MINUTA DE LA JUNTA DE ACLARACIONES

CONCURSO MEDIANTE EL PROCEDIMIENTO DE CONCURSO SIMPLIFICADO SUMARIO N° SEAPAL-2023-19-CSS “CONSTRUCCIÓN DEL SISTEMA DE ALCANTARILLADO SANITARIO EN LA COL. LA PAROTA; MUNICIPIO DE PUERTO VALLARTA; JALISCO.”

Anexo 1

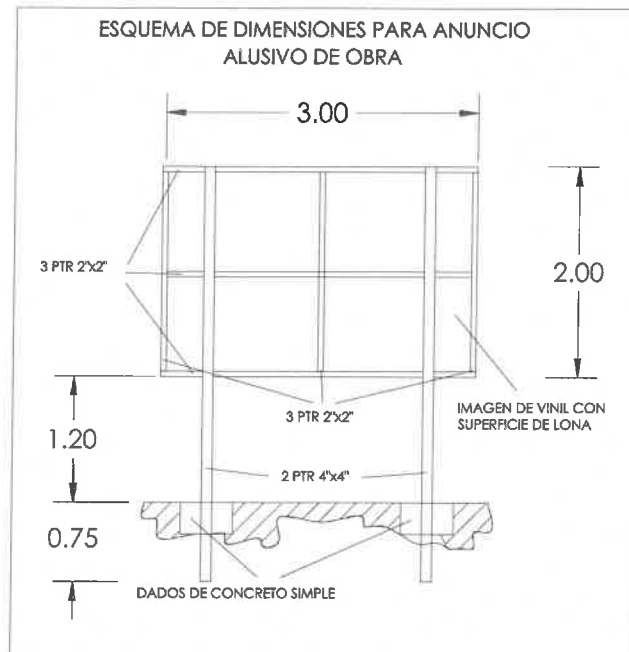
7. En su propuesta deberá de considerar un letrero alusivo a la obra, cuyo costo deberá de incluirse dentro de su análisis de costos de indirectos, mismo que deberá de permanecer por tiempo indefinido y tendrá que quedar instalado desde el inicio de la obra, se hace entrega de croquis (anexo1).
